新竹縣政府工程查核代表照片表

工程名稱：107 年北埔鄉大湖村、水磱村、埔尾村改善工程

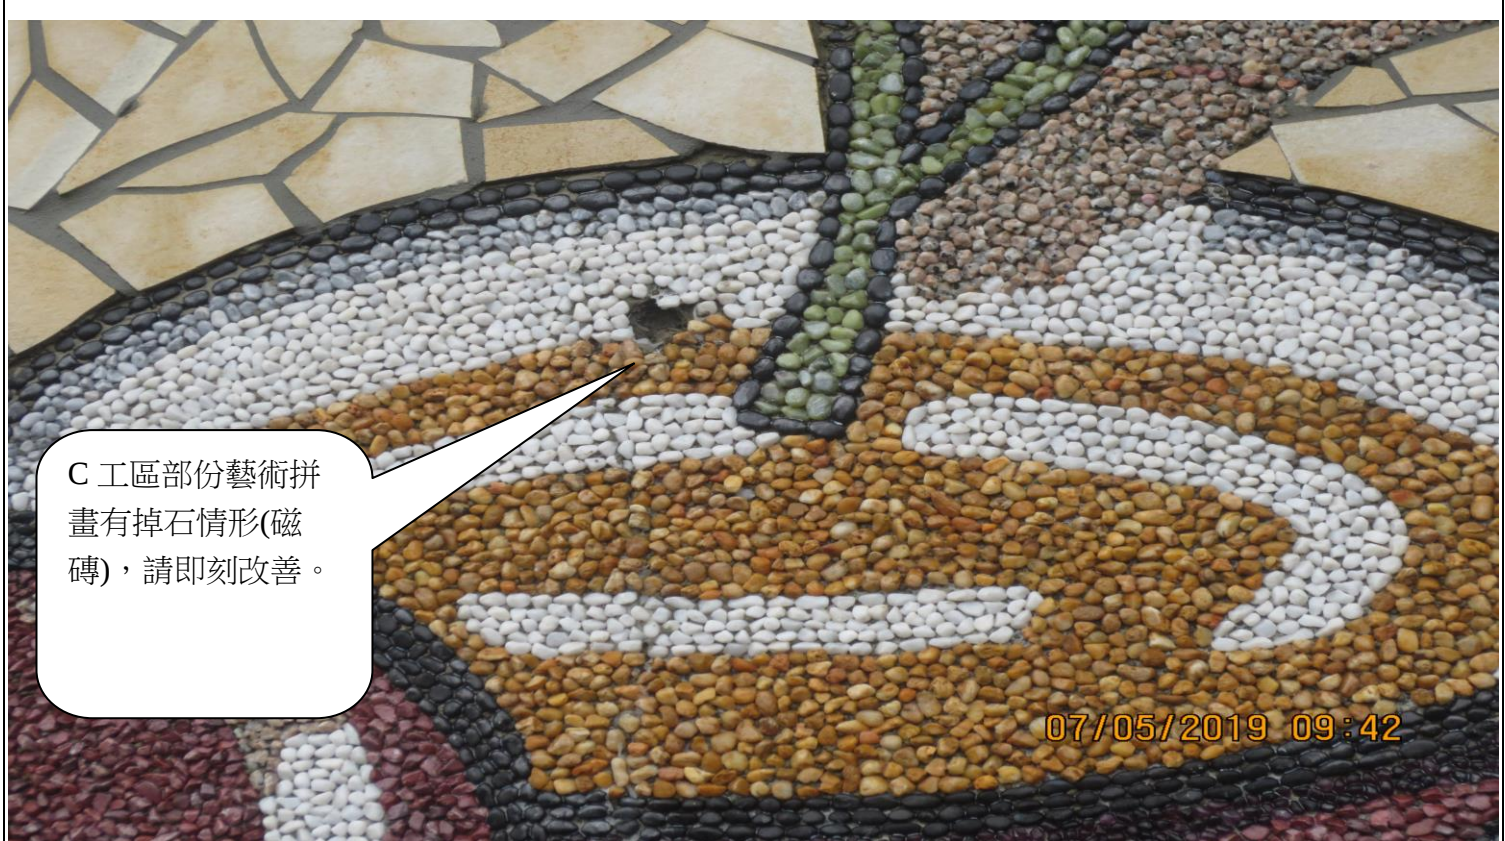
C 工區原有擋土牆美
化上方之雜草未清除
乾淨及兩側收邊施作
不完整。

C 工區原有擋土牆美化上方之雜草未清除乾淨及兩側收邊施作不完整。
